PR5.10 Réponses aux questions et commentaires
- 3^e série

Questions et commentaires sur l'étude d'impact – QC03

V/Projet n° : 695075
V/Dossier n° : 3211-04-070
N/Réf.: 695075-4E-L24-00

Nouveau terminal portuaire de Sorel-Tracy – Secteur Saint- Laurent

Carte A-5

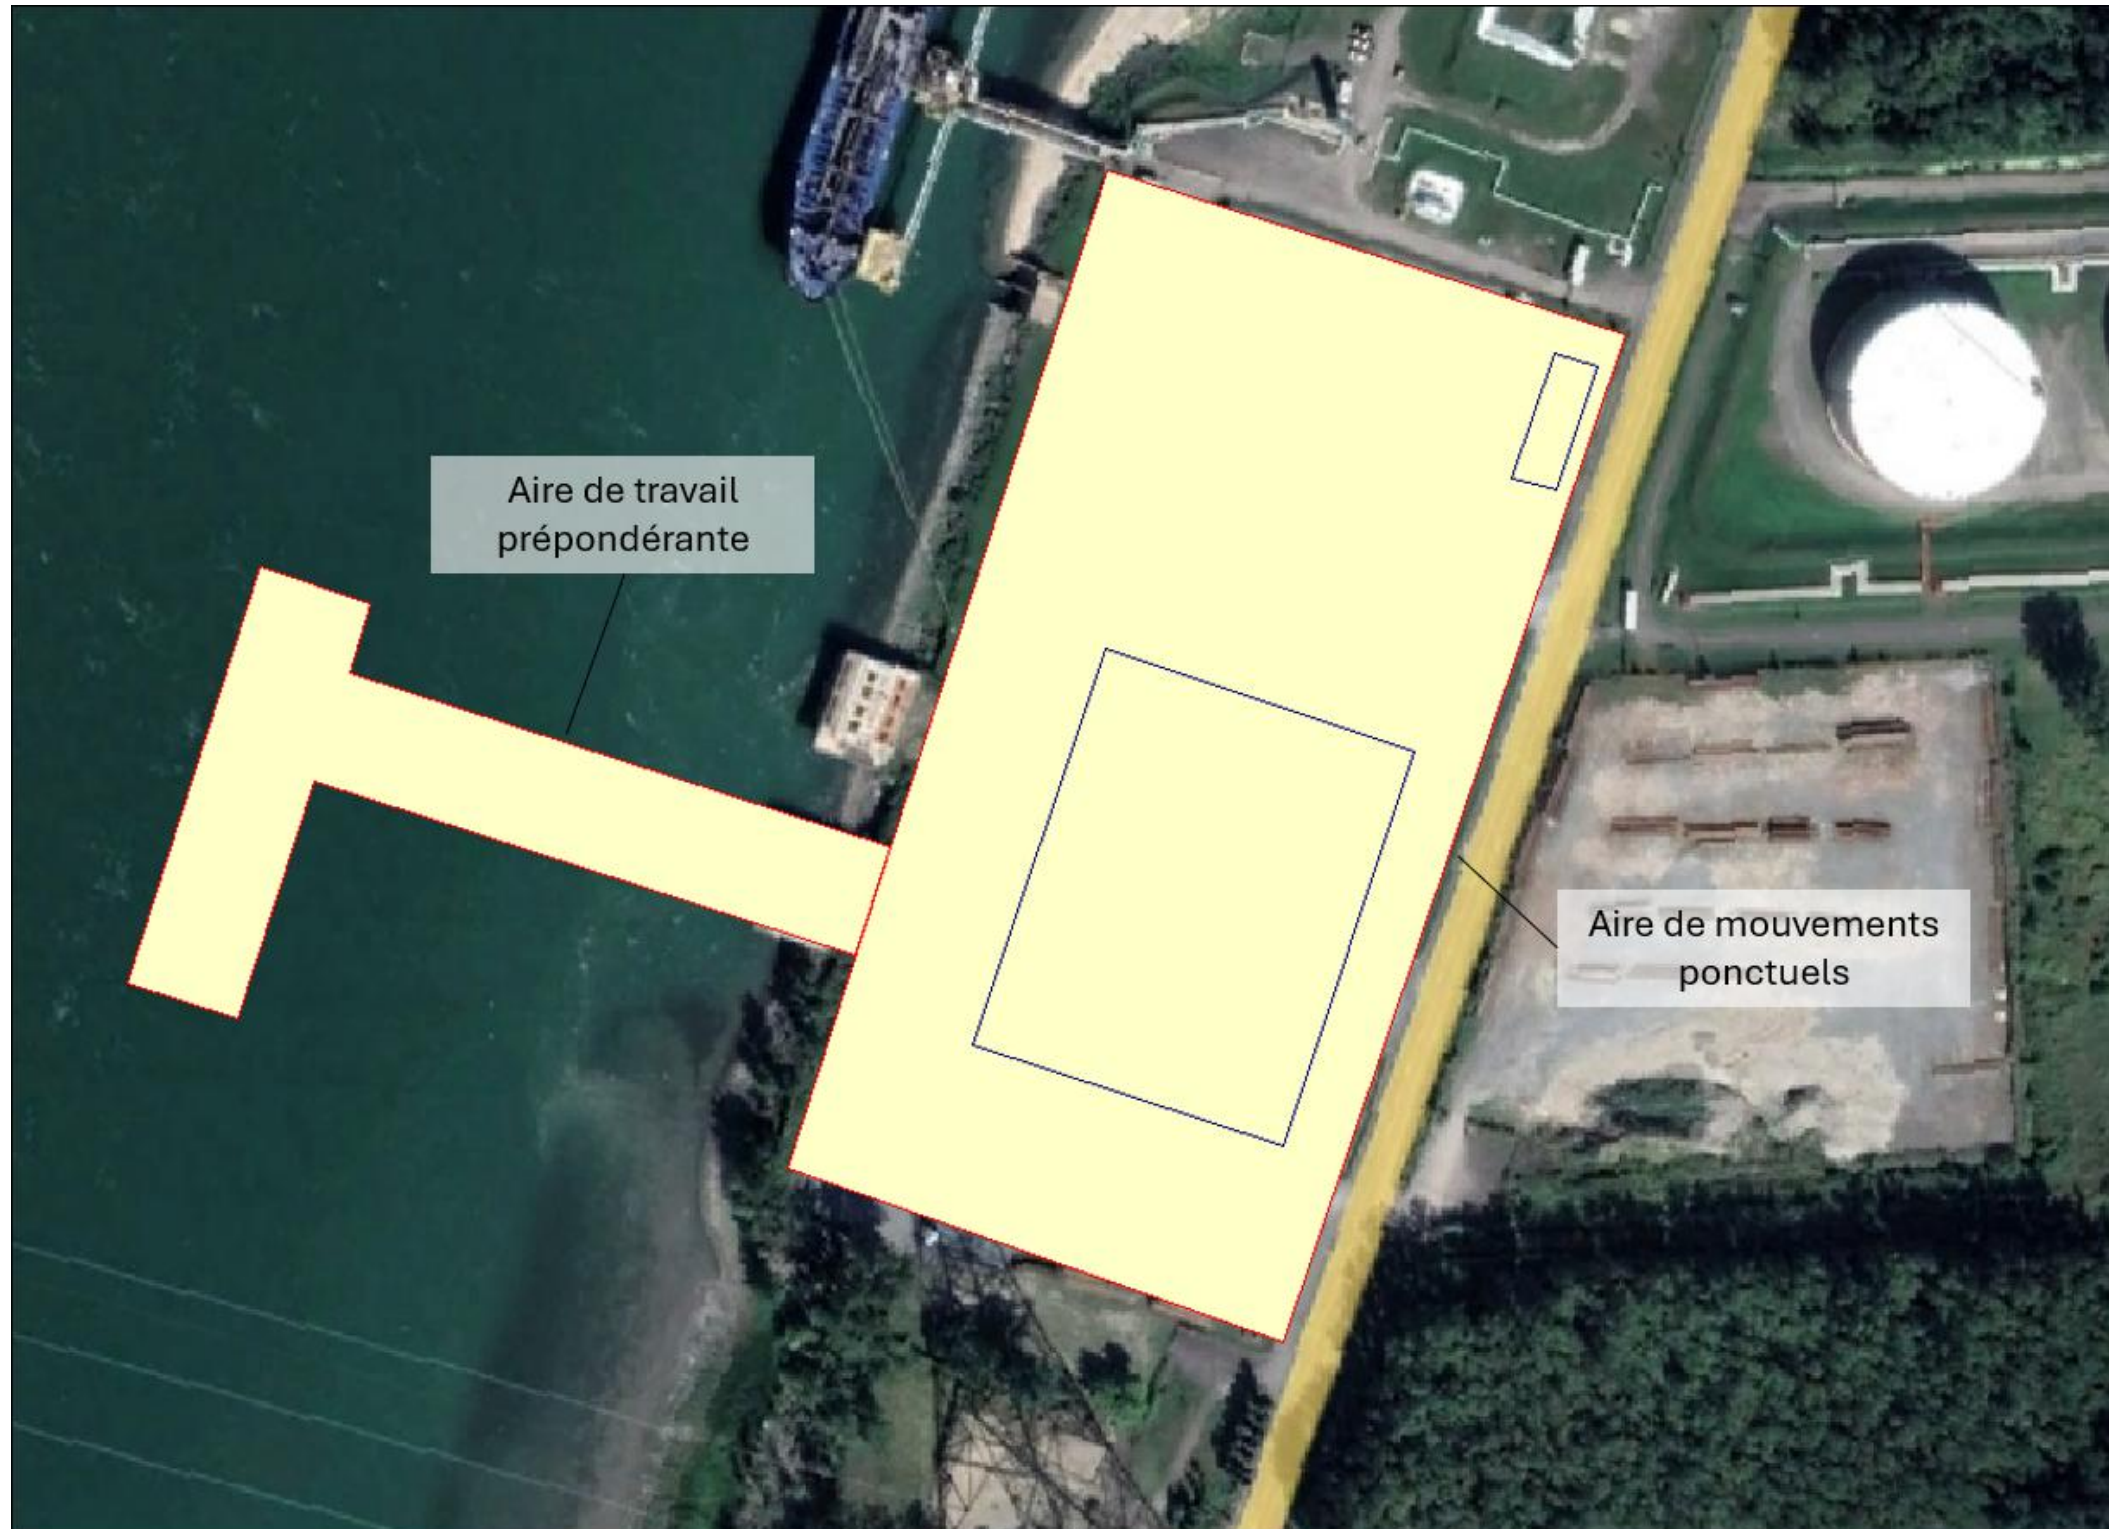
L'initiateur doit fournir une cartographie comprenant les contours isophones à l'étude prédictive avec les mesures d'atténuation (listées au Tableau 8-1 de la section 8.3 de l'étude sonore sectorielle révisée), et ce, pour chaque scénario considéré de nuit ou de jour (O1 à O4 et C1 à C5).

L'initiateur doit intégrer, à la cartographie demandée à la question QC3-1, la position des sources sonores actives selon le scénario concerné et les mesures d'atténuation considérées.

La position des sources sonores est présentée en annexe du présent document, en accompagnement des cartes de bruit.

Pour les activités de construction, les sources sonores sont plutôt représentées sous forme de surfaces représentant les aires de travail (une prépondérance de 90% est donnée à l'aire de travail située à l'endroit du futur quai, tandis qu'on attribue le reste de la puissance sonore, soit 10%, au reste du site pour les mouvements ponctuels de machinerie). Le critère sonore de la construction étant une moyenne sur 12 heures de jour, cette approche est conservatrice pour la protection des résidents. Elle est d'autant conservatrice, que c'est lorsque les activités ont lieu à l'endroit du futur quai qu'elles sont les plus critiques en termes de propagation sonore (la trajectoire du son entre le quai et les résidences les plus proches étant dénuée d'obstacles et au-dessus de l'eau).
